CCR-VIA -- COMITATO DI COORDINAMENTO REGIONALE PER LA VALUTAZIONE D'IMPATTO AMBIENTALE

Giudizio n° 3562 del 25/11/2021

Oggetto: Valutazione preliminare ai sensi dell'art.6, comma 9 del D. Lgs 152/2006 - CUPELLO AMBIENTE SRL, DISCARICA DI SERVIZIO N°3 POLO IMPIANTISTICO C.I.V.E.T.A.

Istruttoria Tecnica
Progetto

Si riportano, nel seguito, i profili della discarica estratti dalla TAV 5 B:

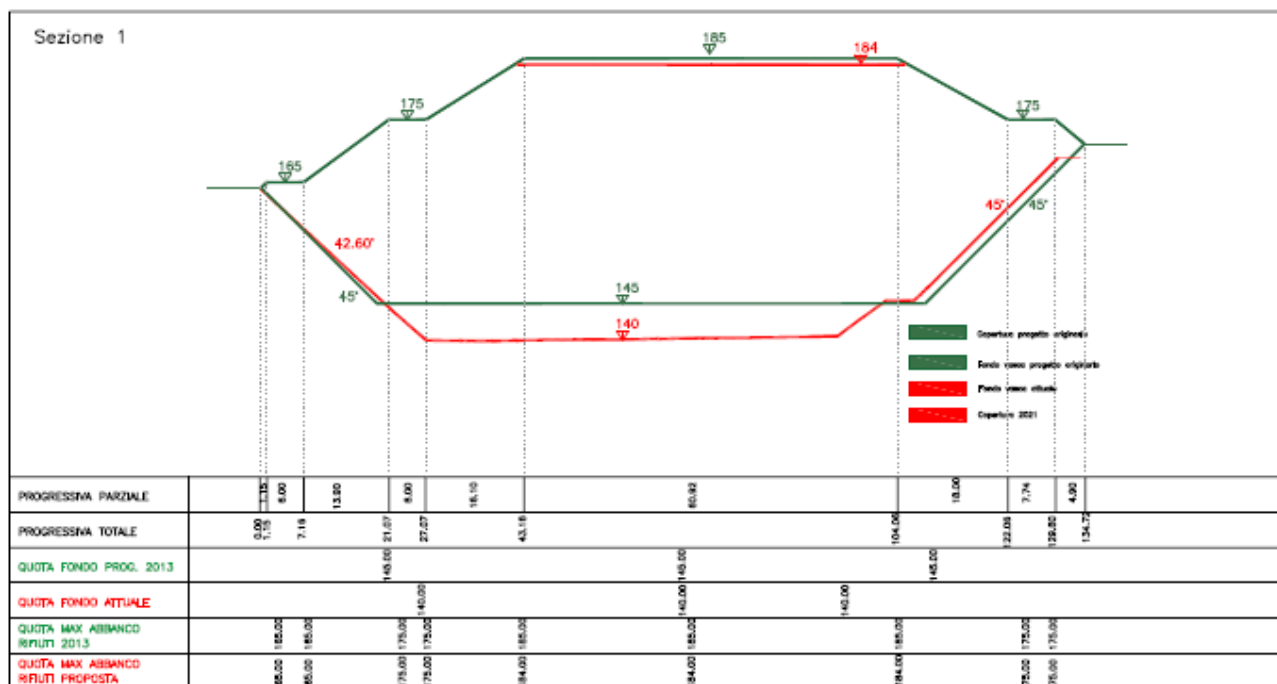
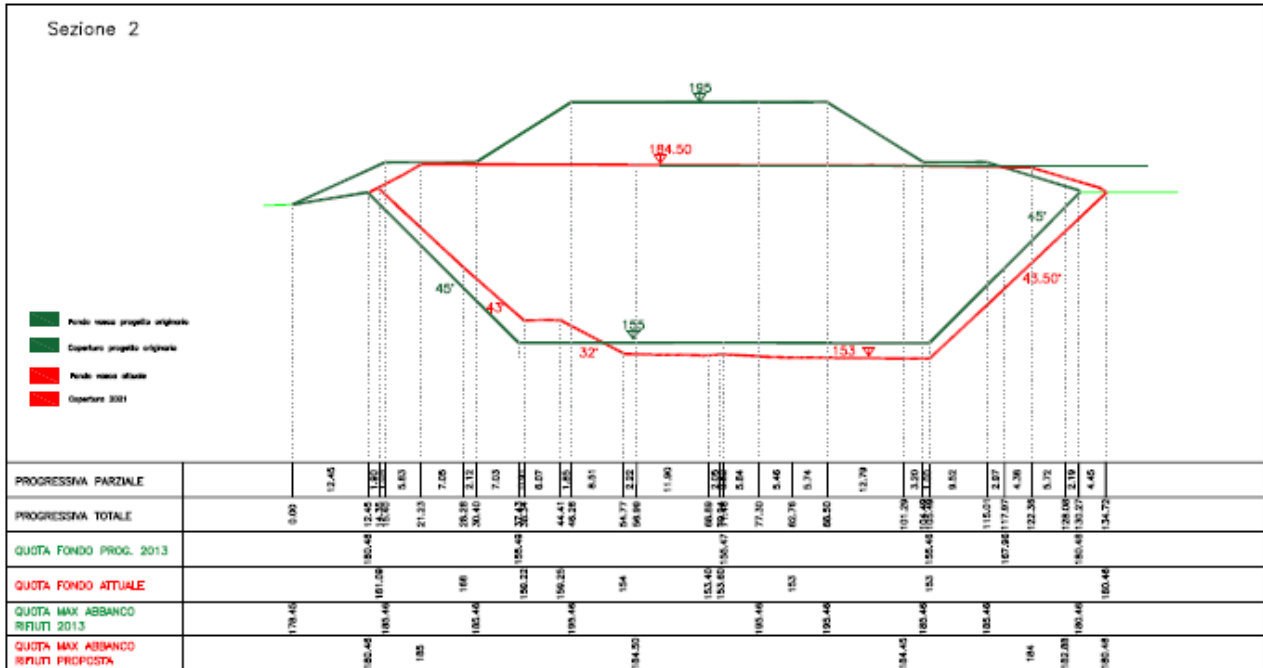
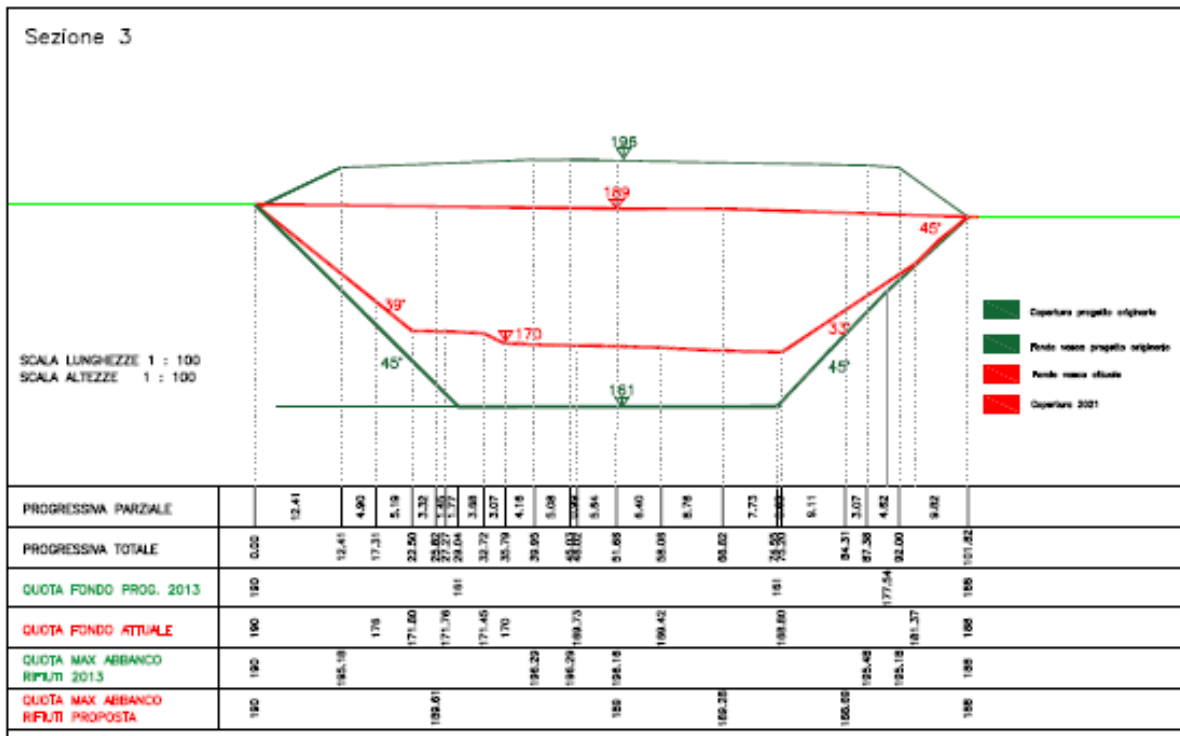
Preso atto che le quattro sezioni presentate corrispondono allo stato di fatto dell'invaso;

Considerato che, in sede di AIA, nelle tavole denominate *TAV N. 5 A e TAV 5 B*, che contengono le planimetrie e curve di livello di progetto, dovranno essere adeguate le quote altimetriche del fondo della vasca al rilievo topografico del geom. Desiderio, contenuto nella relazione ARTA prot. n. 61556 del 20.12.2019;
